BREYTING

REYKJAVÍKURVEGUR 76 HAFNARFIRDI	H. NG/GeSO	Nr. A123-N
Grunnmynd 1. hæðar	M. 1:100	
	D. 16.10.'99

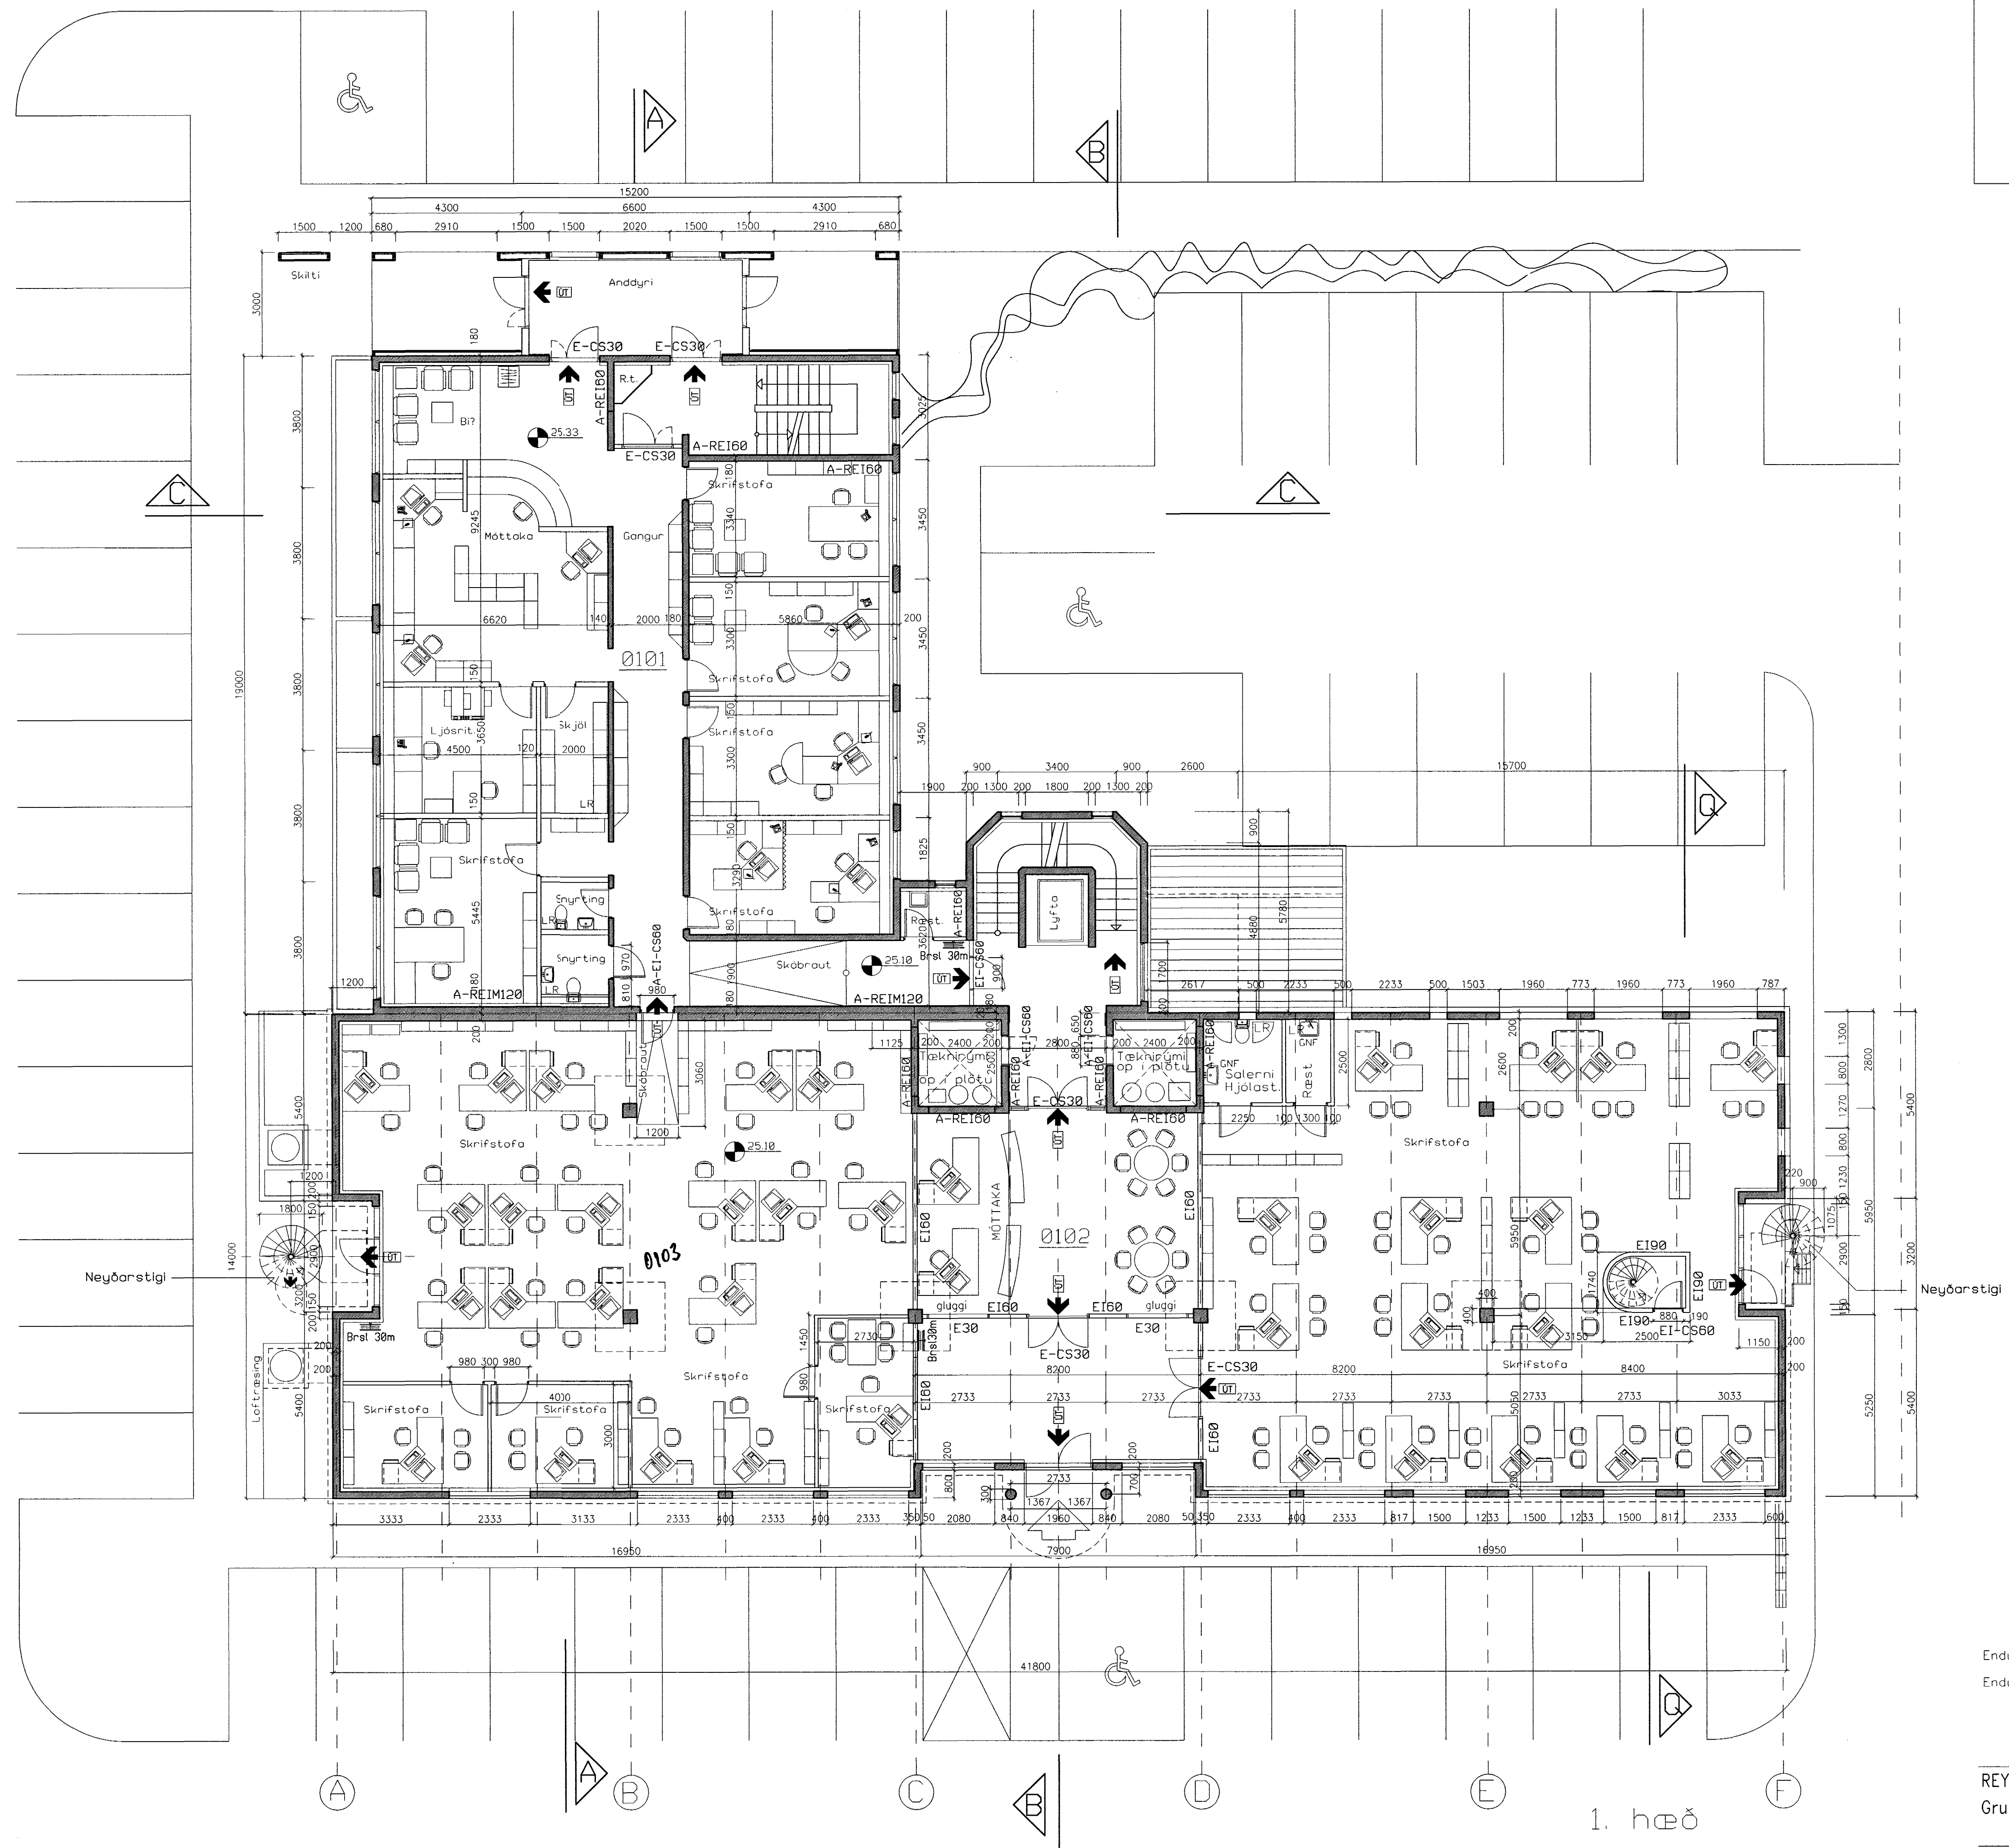
Breytt í norðlegum hluta:

Norðlegur hluti 1. hæðar í framhúsi er tengdur 1. hæð í bakhúsi og innréttaður sem skrifstofurými.
 Í tvöfalda steinvegg, A-REIM120, sem skilur að húshluta er sogað dyrop og í það er sett hurð sem er A-EI-C560. Dyrum er haldið opnum með segli sem stjórnast af brunavörðunarkerfi.
 Dyrum milli norðlegs hluta 1. hæðar og anddyris í framhúsi er lokað. Veggur, EI60, afmarkar norðlegan hluta 1. hæðar frá anddyri og þar með frá öðrum hölfum framhússins.

Breytt í suðlegum hluta:

Byggbur er hringstigi milli 1. og 2. hæðar nærri neyðarstígi við suðlegan gaff. Stigi er opinn á 2. hæð en umlukinn EI90 veggjum á 1. hæð. Hurð er EI-C560. 1. hæð er innréttað sem opit skrifstofurými sem tengast starfssemi 2. hæðar. Að frátöldu salerni og restingu er sýðri hluti 1. hæðar einn safur.

- Endurskr. 1: 11.11.'99 Bilastæði fyrir fatlaða næst inngangi í bakhúsi.
- Endurskr. 2: 02.03.'01 Skipulag og innrétting norðurhluta 1. hæðar, -dyr að bakhúsi, skóbraut.
- Skipulag og innrétting suðurhluta 1. hæðar, -hringstigi milli hæða.

Allar klæðningar í loftum og á veggjum skulu vera í flokki 1 skv. byggingarreglugerð.
 Sjálfvirk brunavörðunarkerfi er í húsinu tengt viðurkenndri vaktstöð, hannað og uppsett skv. reglum Brunamálastofnunar ríkisins og IST EN54. Aðlaga skal kerfið breytingum skv. teikningu þessarar.
 Ljósamerki, UT-ljós og neyðarlýsing, verði útfært skv. byggingarreglugerð. Handslökkvöndunardýri verði settur upp í samræði við eldvarnartírlit/slökkvöndunarlýsingu. Brunaslöngur eru merktar á grunnmynd.
 Eldvarnartokur verði í loftresistokkum þar sem þeir fara milli brunnhófa.
